Comune di Cavaglià (BI)

**Nuovo impianto di recupero della FORSU
con produzione di biometano e compost
in Comune di Cavaglià (BI), loc. Gerbido**

**Risposte alle osservazioni e ai chiarimenti
pervenuti dalla Provincia di Biella**

Aprile 2020

Estratto Tav. 02 "Infrastrutture ed uso del suolo urbano attuale". Fonte: PRGC aggiornato alla 23° variante parziale (novembre 2016)

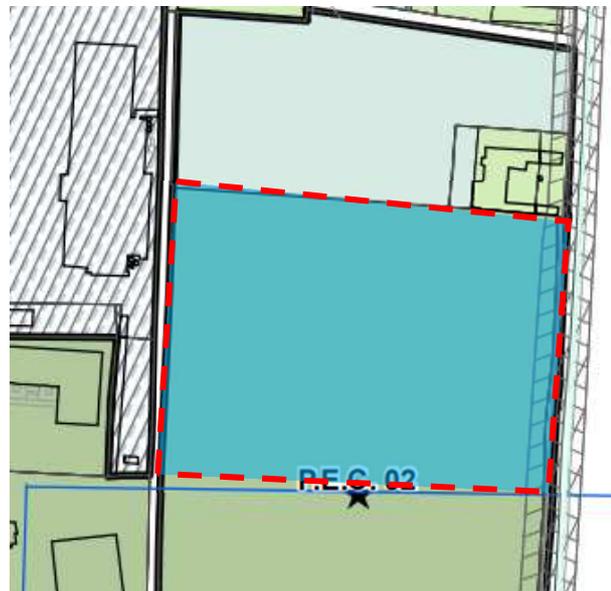
QUESTIONE n. 1 - L'O.T.+C.T. (acronimo di: *Organo Tecnico V.I.A. + Comitato Tecnico per il Problemi dell'Ambiente della Provincia di Biella*) rileva che, nella documentazione presentata dal proponente (cfr. CAVP03GNAA202R01a –Tav. 1c- Inquadr terr - Impianto su P.R.G. Cavaglià), l'area di progetto risulta essere inserita in un P.E.C. (Piano Esecutivo Convenzionato), suddiviso in parte in "Aree per nuovi impianti produttivi" ed in parte in "Aree per attrezzature pubbliche e di uso pubblico". Ciò premesso, il S.I.A. non riporta le seguenti indicazioni:

- l'indicazione della presenza dello strumento urbanistico esecutivo;
- quanto eventualmente previsto dalle Norme del P.R.G.I.;
- l'eventuale convenzione con il Comune di Cavaglià e il progetto di Piano Esecutivo come richiesto dall'art. 43 della L.R. n. 56/1977 e ss.mm.ii..

L'area in cui ricade l'intervento di progetto è regolamentata da un Piano Esecutivo Convenzionato (PEC).

Per quanto riguarda il nuovo progetto la Società, qualora l'impianto fosse autorizzato, si impegna a stipulare specifici accordi aggiuntivi con il Comune e a depositare il progetto esecutivo.

Estratto Tav. P03b "Proposta tecnica di progetto preliminare. Destinazioni d'uso dell'intero territorio comunale - Variante".
Fonte: PRGC (luglio 2018)

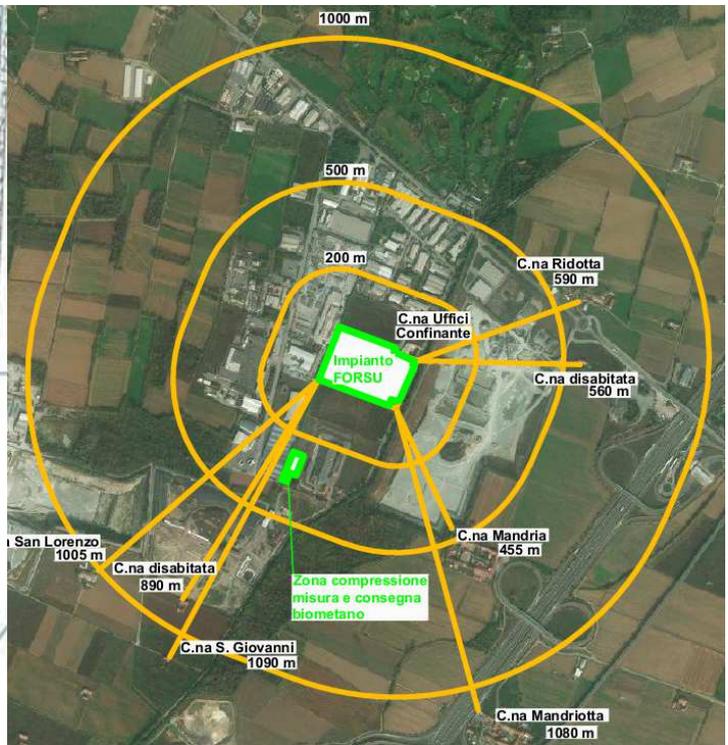
QUESTIONE n. 2 – Il Comune di Cavaglià, nel corso della seduta del 19.09.2019 della Conferenza dei Servizi ha richiesto che la "A2A Ambiente" S.p.A. verifichi l'osservanza del rispetto delle distanze dell'impianto di cui al progetto qui istruito dalle abitazioni civili presenti nell'intorno con riferimento alle indicazioni del Piano Territoriale di Coordinamento ed al Programma Provinciale di Gestione dei Rifiuti e ne relazioni gli esiti in sede di integrazioni (Richiesta Comune di Cavaglià avanzata in forma verbale nel corso della seduta della Conferenza dei Servizi del 19.09.2019).

L'ubicazione prescelta per l'attività, inserita in un contesto esistente già di tipologia industriale/produttiva e caratterizzato dalla presenza di altre attività di trattamento rifiuti, **è da ritenersi una soluzione ottimale** dal punto di vista della localizzazione per questa tipologia di impianto:

- il progetto proposto è conforme a quanto previsto dalla normativa ambientale vigente;
- dall'esame dei principali strumenti di pianificazione a livello sovraordinato risulta che non sussistono vincoli di alcuna natura, quali ad esempio di salvaguardia ambientale e/o paesistica, idrogeologici, infrastrutturali, militari, ecc. che siano ostativi alla realizzazione del progetto medesimo;
- l'area in oggetto è stata valutata idonea e non in contrasto con le previsioni vincolistiche poste dai documenti di pianificazione regionale, provinciale e locale (es: PTCP, PAI, PGRA, PRGI, ecc.), compresi i criteri localizzativi indicati dal Piano Regionale Gestione Rifiuti approvato (PRGR);
- per quanto riguarda la DGR 20/07/2018 n. 28-7253 “Revisione del Piano di Tutela regionale delle Acque (PTA). Adozione del Progetto di revisione del PTA ai sensi dell'articolo 121 del decreto legislativo 152/2006

e dell'articolo 7 della legge regionale 56/1977" sono confermate misure specifiche per l'area della Valledora, in cui ricade l'attività di progetto, ma, nel merito, si fa presente che le Norme di Piano vietano solo ed esclusivamente l'insediamento di attività di discarica di rifiuti o l'ampliamento di quelle esistenti (PTA, Norme di Piano, art. 24, comma 8, luglio 2018); non vi è alcun limite/restrizione per le altre tipologie di impianti di trattamento/recupero rifiuti;

- non vi sono interferenze con le zone di rispetto e di tutela assoluta dai pozzi per la captazione di acqua potabile.

All'interno del SIA sono stati opportunamente considerati gli effetti cumulativi con gli impianti attigui all'iniziativa progettuale e le potenziali ricadute con i recettori sensibili presenti sul territorio, al fine di valutare le principali ricadute dirette e/o indirette indotte dall'esercizio delle attività sulle componenti ambientali e il territorio circostante, tra cui le abitazioni civili e case sparse.

Valori massimi di concentrazione presso i recettori sensibili

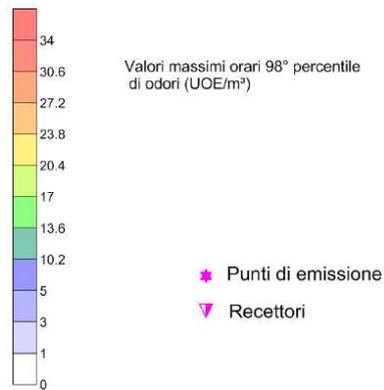
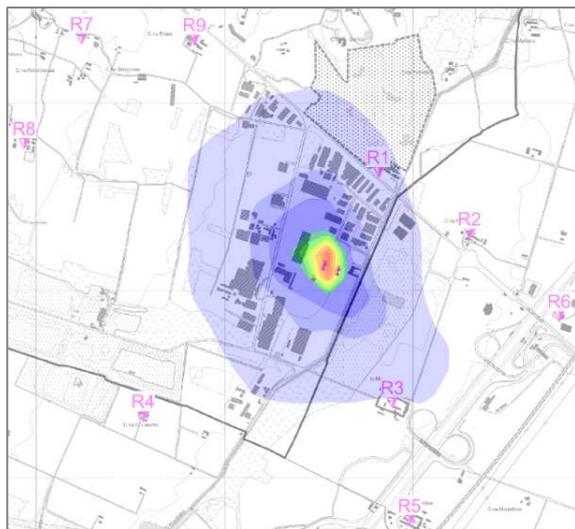
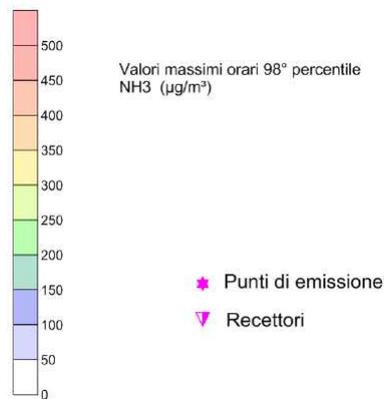
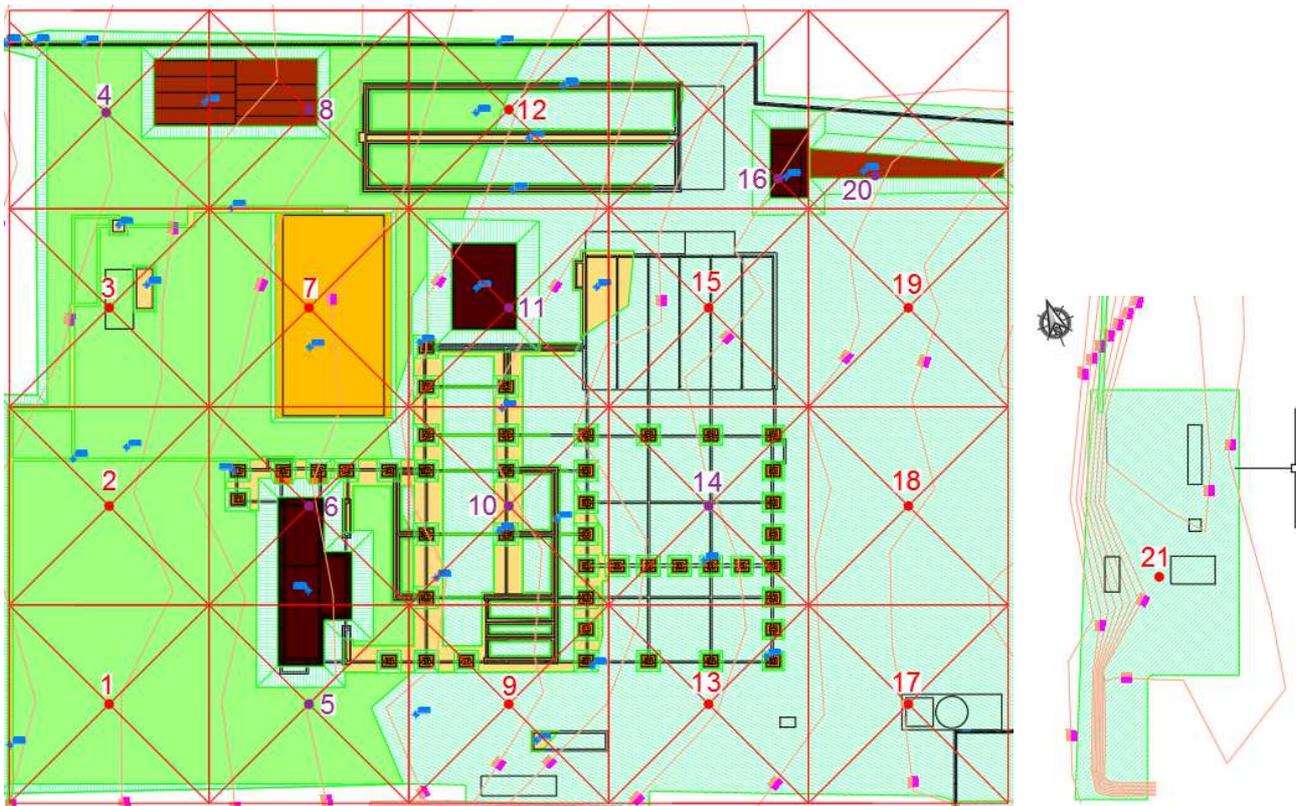
QUESTIONE n. 23 – Il Comune di Cavaglià, nel proprio documento recante n. di protocollo 7054/2019 letto nel corso della seduta della Conferenza dei Servizi del 19.09.2019 e poi acquisito agli atti del procedimento (prot. ricez. Prov. n. 18219 del 19.09.2019), con riferimento alla Relazione del 18.09.2019 dello Studio Tecnico “Prodotto Ambiente Servizi Industriali” S.r.l. Oleggio (NO), ivi allegata, evidenzia n. 3 criticità rilevate con riferimento alla matrice ambientale in esame. Come segue:

I risultati ottenuti dalle simulazioni modellistiche elaborate prevedono **valori massimi di concentrazione al suolo inferiori alle soglie olfattive di riferimento**, associati allo scenario di emissioni in condizioni di esercizio ipotizzato cautelativamente al massimo inquinamento potenziale. L'impatto odorigeno derivante è sostanzialmente accettabile (SIA, Cap. 4.1.7 "Risultati: emissioni - diffusione e ricadute", pagg. 155-158).

Estratto immagine elaborato progettuale Tav. 3c "Planimetria con opere a verde"

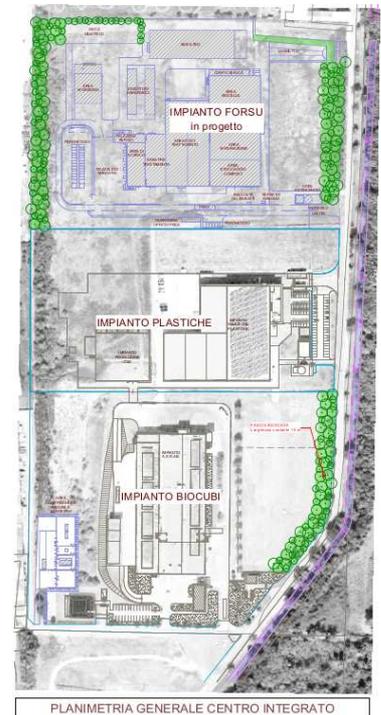
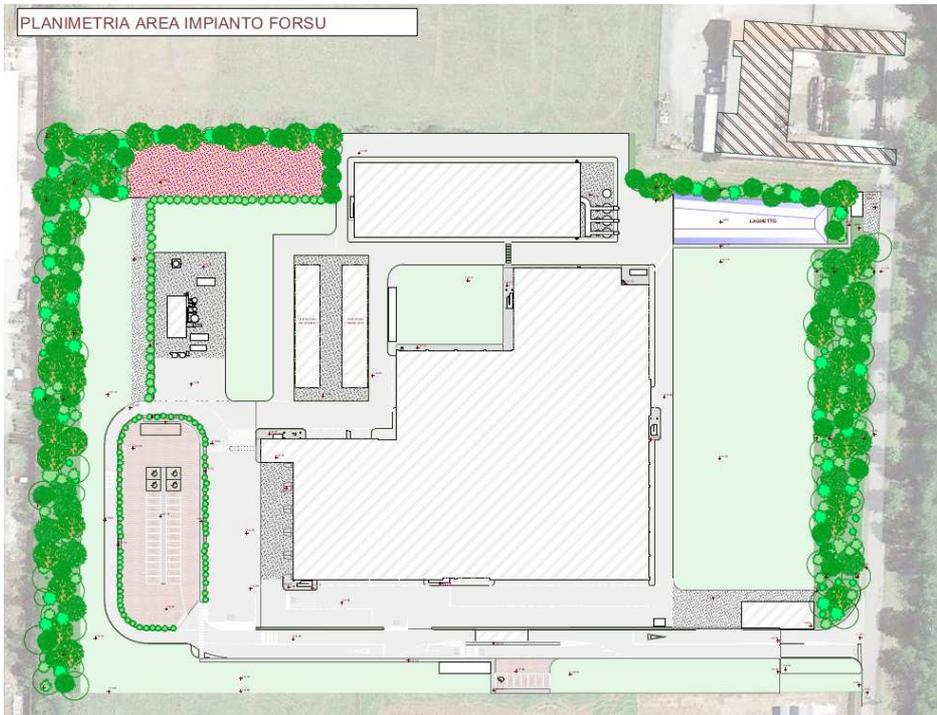
QUESTIONE n. 25 – Con riferimento agli aspetti legati al consumo di suolo, il proponente affronta la tematica correttamente inquadrando il problema a livello regionale e nazionale. Il proponente conclude la trattazione affermando che: *“Il consumo di suolo /risorse naturali connesso alla realizzazione dell’impianto risulta molto contenuto, dato che le opere previste si sviluppano entro un contesto già edificato/edificabile e con basso valore naturale; la prevista funzione dell’impianto in progetto, che consente un risparmio di risorse naturali, genera un effetto complessivo positivo dell’iniziativa”*.

L’A.R.P.A. Piemonte Dip.to NE Sede di Biella, componente fisso sia dell’O.T. che del C.T. nel prendere atto di quanto dichiarato, rileva che l’argomento è stato trattato dal proponente in ottica generale, non quindi relativamente all’impatto generabile dalla realizzazione dell’opera in progetto. I benefici indicati non riguarderebbero infatti la matrice ambiente e “suolo” e non sono quindi effettivamente valutati. Richiede pertanto al proponente, in sede di integrazione, di valutare proporzionali misure di mitigazione o compensazione

Come argomentato nel SIA, la zona direttamente interessata dal progetto in esame è localizzata in un settore intensamente urbanizzato, ricompreso in un’area industriale, alcune discariche, il Polo Tecnologico e alcune aree dedicate alle attività di escavazione.

A fronte di tale contesto d’inserimento ambientale e territoriale, che rappresenta una scelta/criterio localizzativo preferenziale per l’attività di progetto, non si ritiene particolarmente significativa/necessaria la realizzazione di misure di mitigazione e/o compensazione per le matrici ambiente e suolo; l’area ad oggi non ha alcun valore naturale significativo (prato incolto).

Nonostante ciò, si fa presente che già dal 2003 sull’area del Polo Tecnologico è stata realizzata una riqualificazione/mitigazione ambientale grazie alla quale furono piantumate vegetazioni autoctone distribuite in fasce e in macchie boscate, di buon effetto nella mitigazione visiva dell’impianto una volta raggiunte le altezze adeguate.

Nel seguito si riporta un estratto immagine della Tav. 3c “Planimetria con opere a verde” relativa alla proposta di inserimento ambientale dell’iniziativa progettuale, implementata con la piantumazione di ulteriori alberature lungo i lati dell’impianto, e a fianco della Strada della Mandria a est dell’impianto di bioessiccazione del Polo Tecnologico su area di proprietà di A2A Ambiente.
